工程指示 / 要求簡箋(E.I.)

工程指示編號：EI / 3326 / 21

工程名稱：亞皆老街中電

工程項目：後裝 FD 門 (門框+玉) 鋁料 (T1+ T3: 22/F) (6 隻)

名稱	FD頂門玉	制圖	Ivan	2021.04.08	修改		
材料	X85852	復核	-	-	日期		
顏色	UCT806812XL-3	批准			圖號	IW-FD-A09

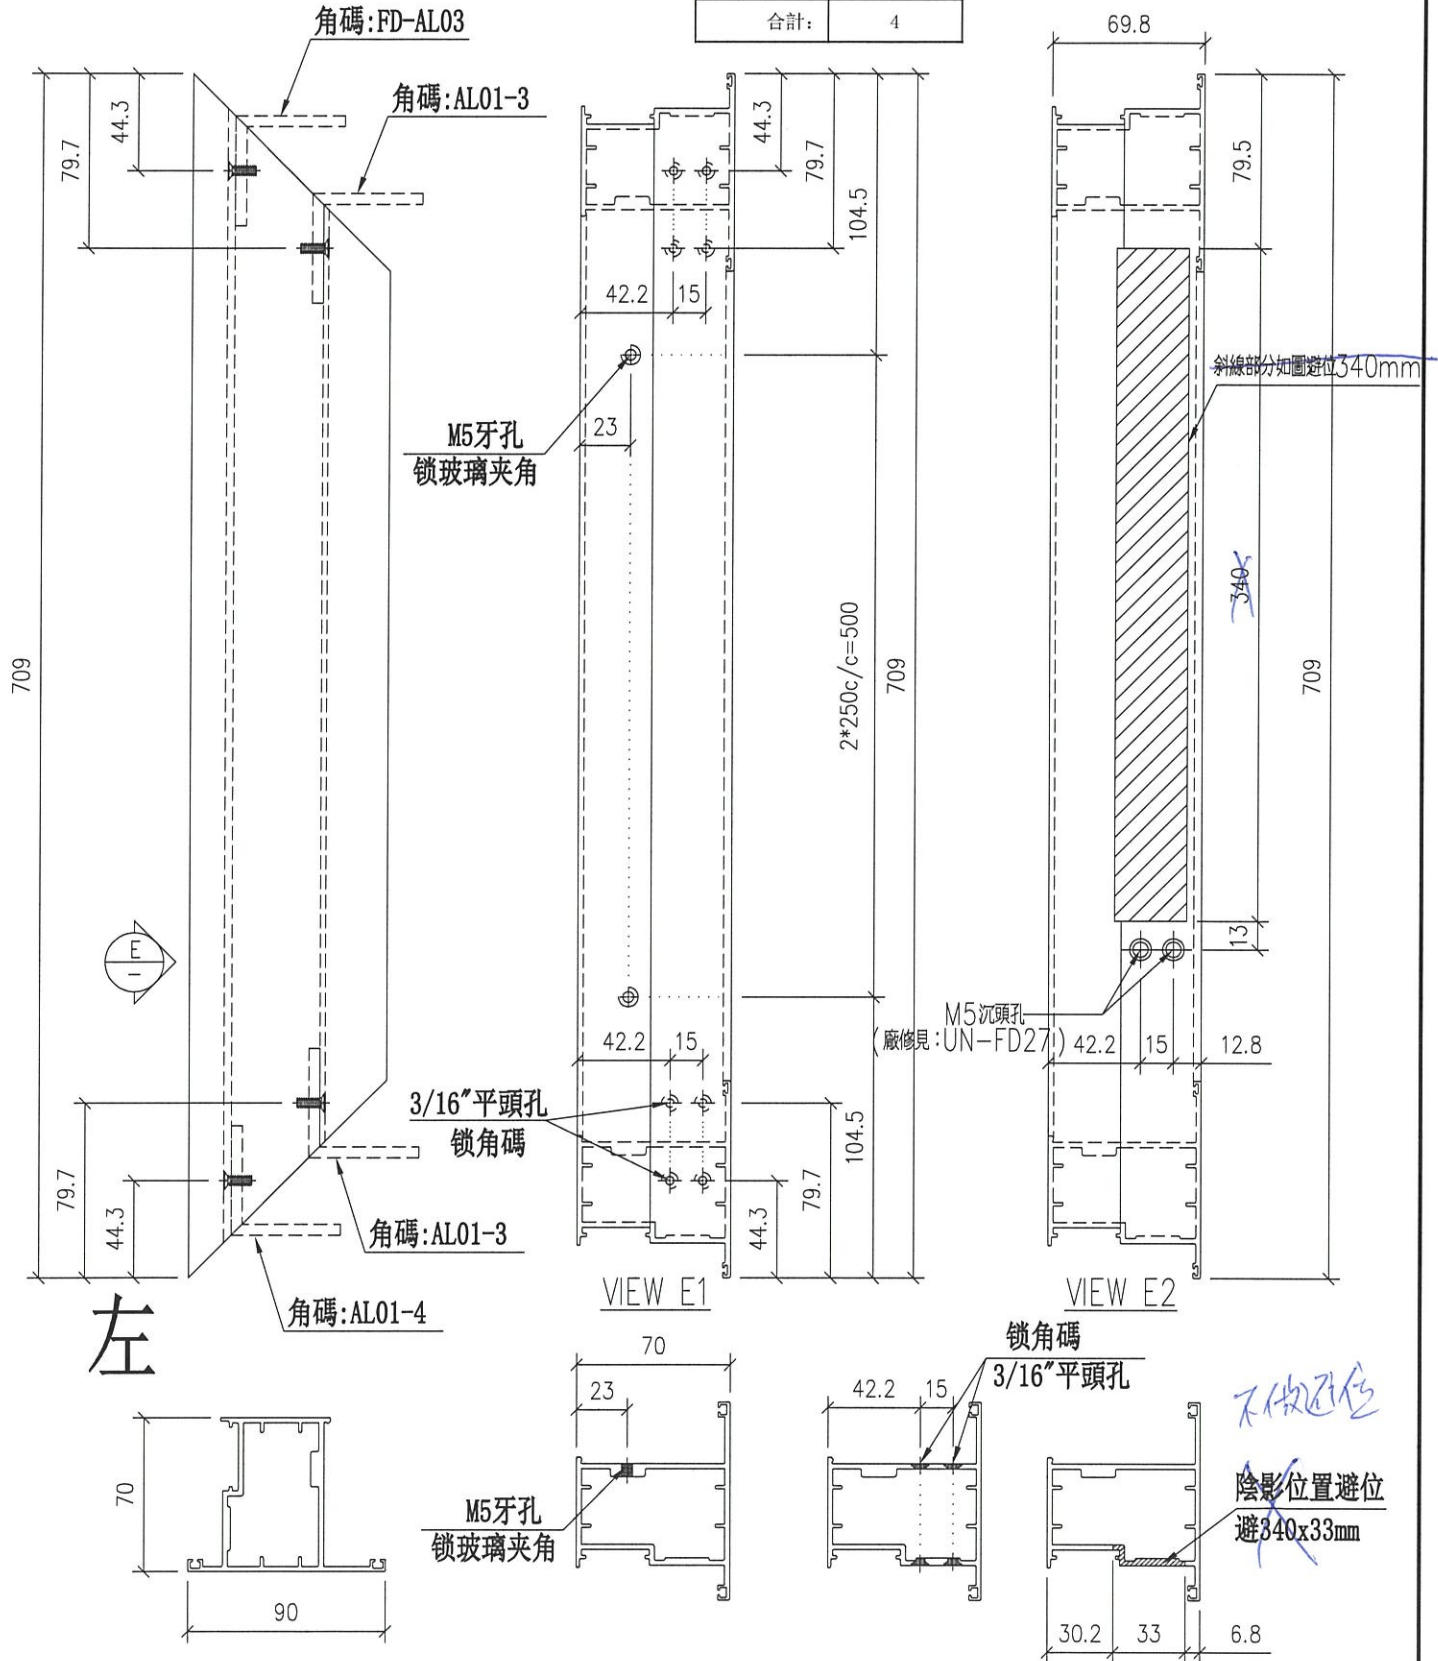
不做避位
陰影位置避位
避340x33mm

D 版: 22/F 後裝 FD 門不用裝門鼓，廠已開料及做避位

現提供加工圖，請重新生產，不做避位
